改善箇所説明図

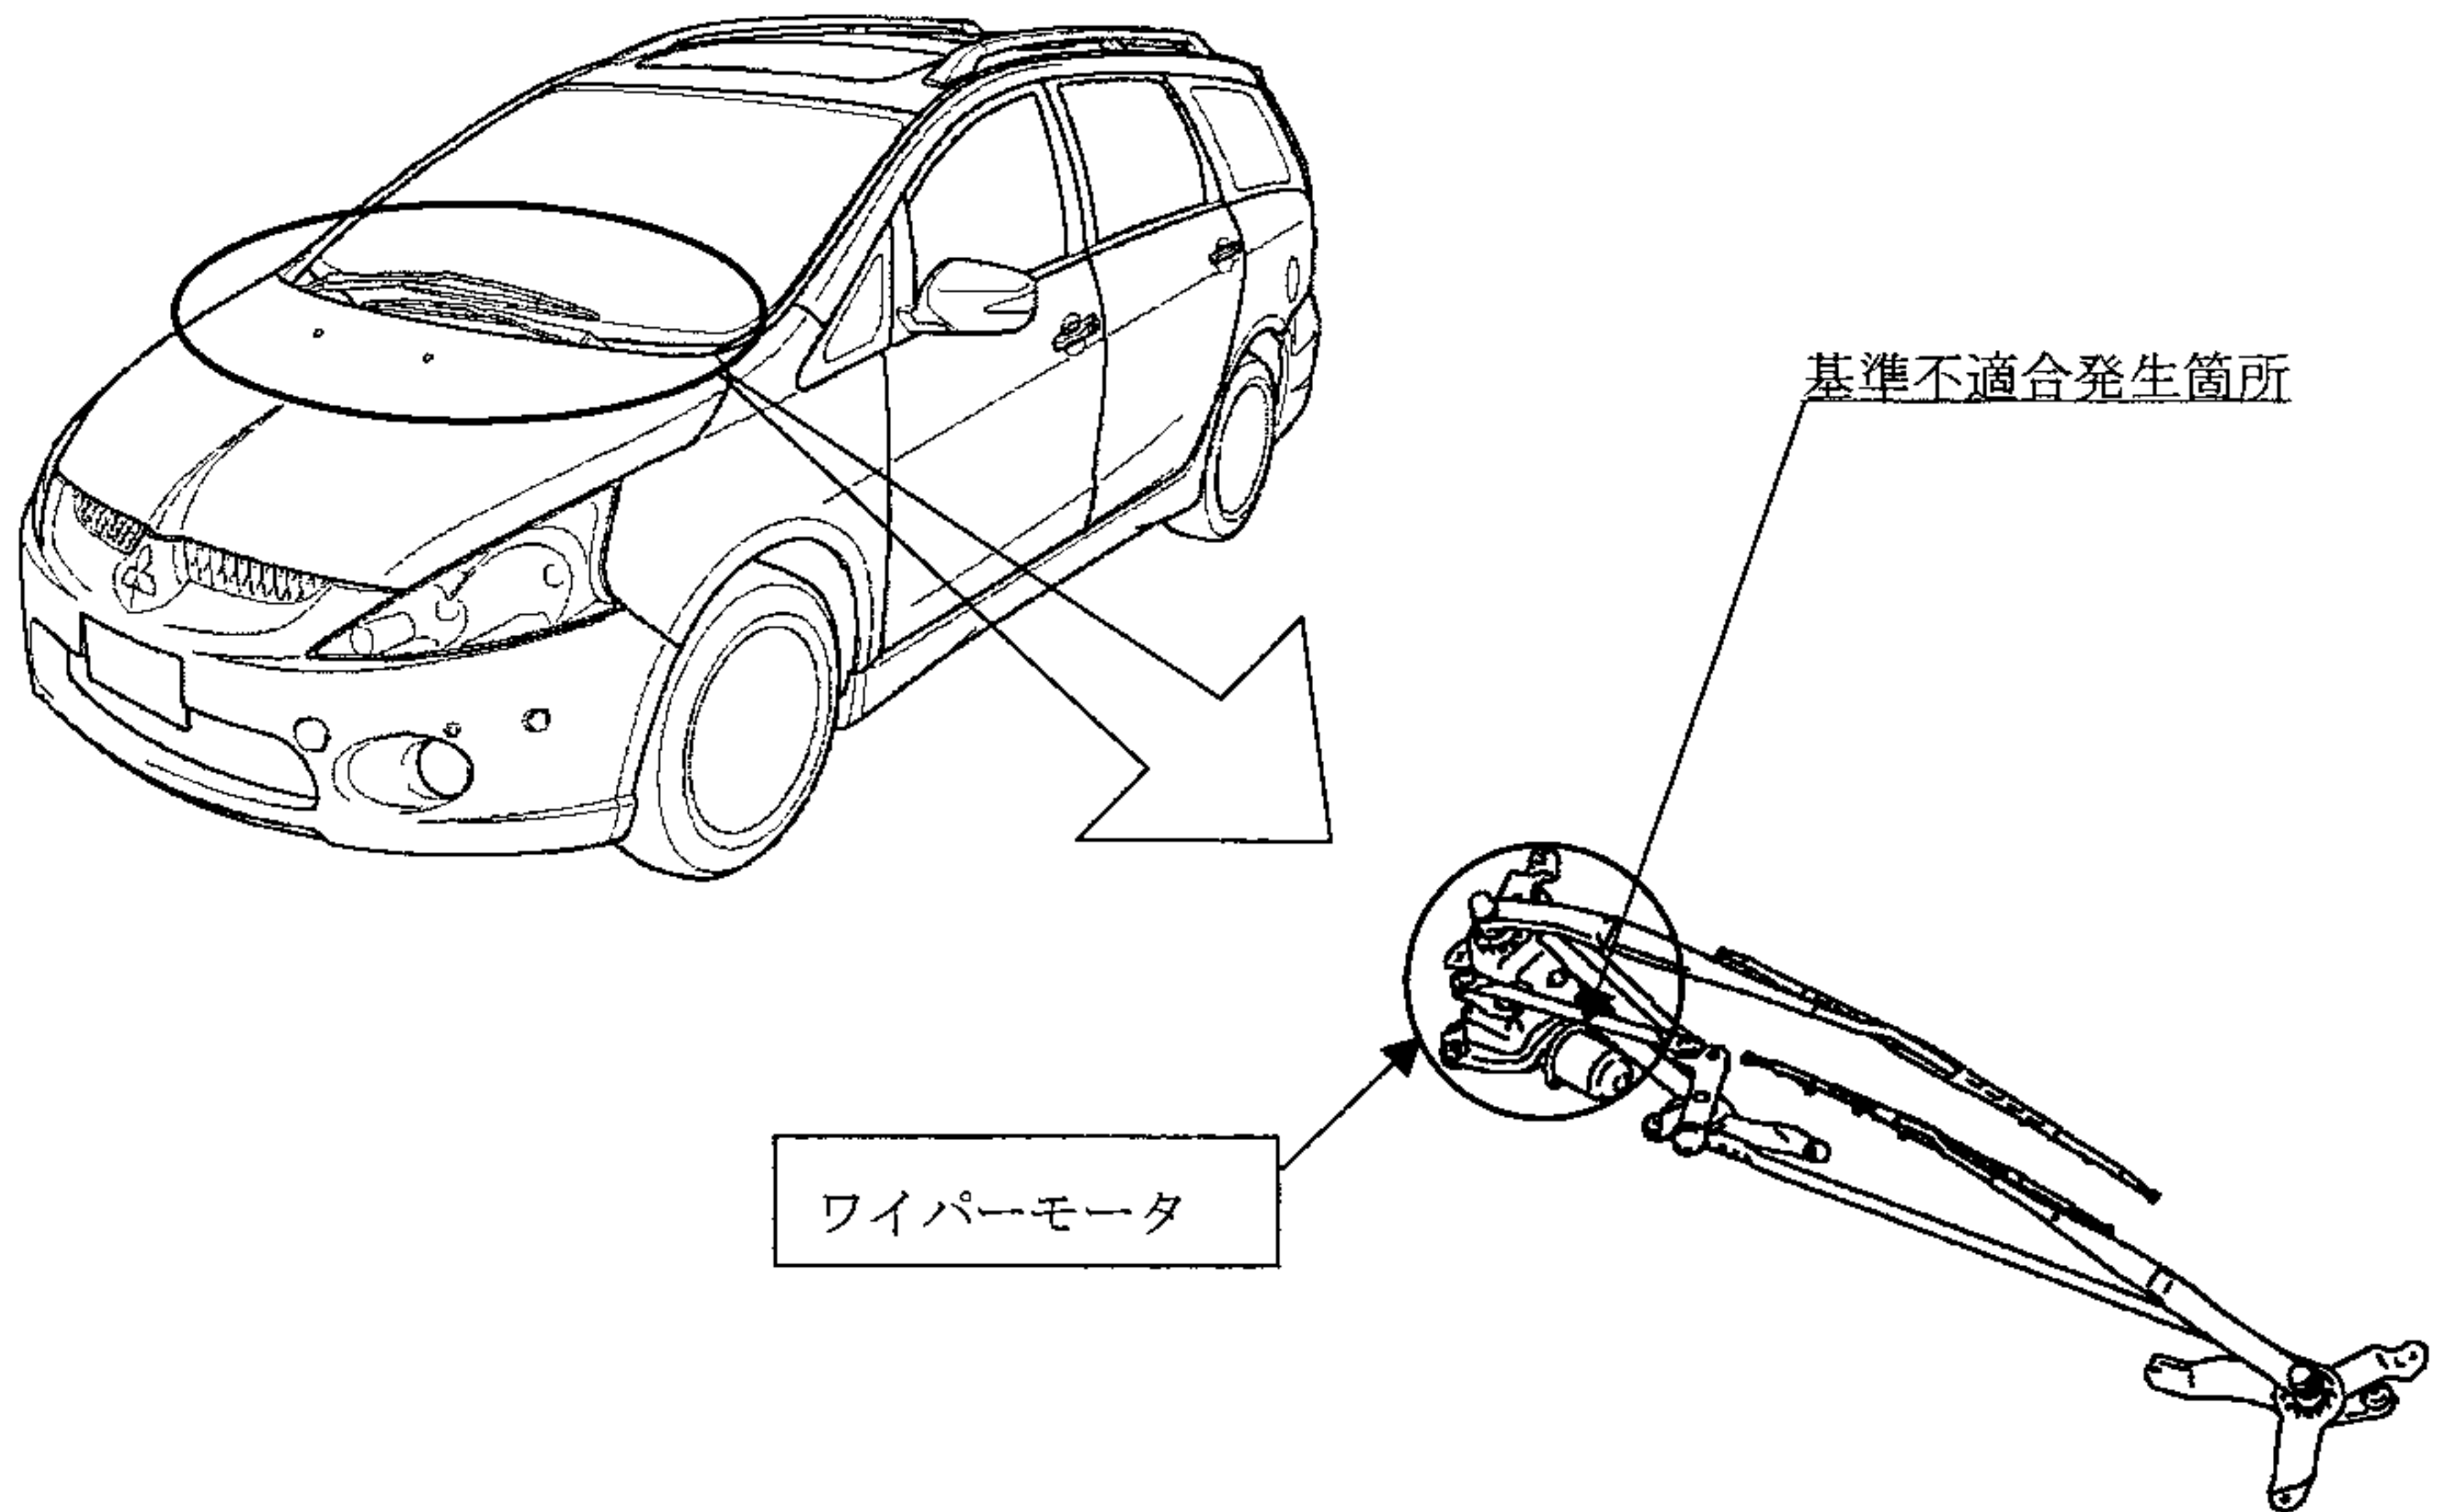
ワイパーモータの空気穴位置が不適切なため、工場における雨漏れ確認のシャワーテスト時等多量の水がフロントデッキ内に流入すると、当該モータの空気穴が水没し、モータ内部に水が浸入することがある。そのため、モータ内部に錆が発生し、最悪の場合、導通不良となり、ワイパーが作動しなくなるおそれがある。

全車両、ワイパーモーター式を対策品と交換する。

識別：助手席ドアの、ロワーヒンジ上部に、白色または黄色ペイントを塗布する。
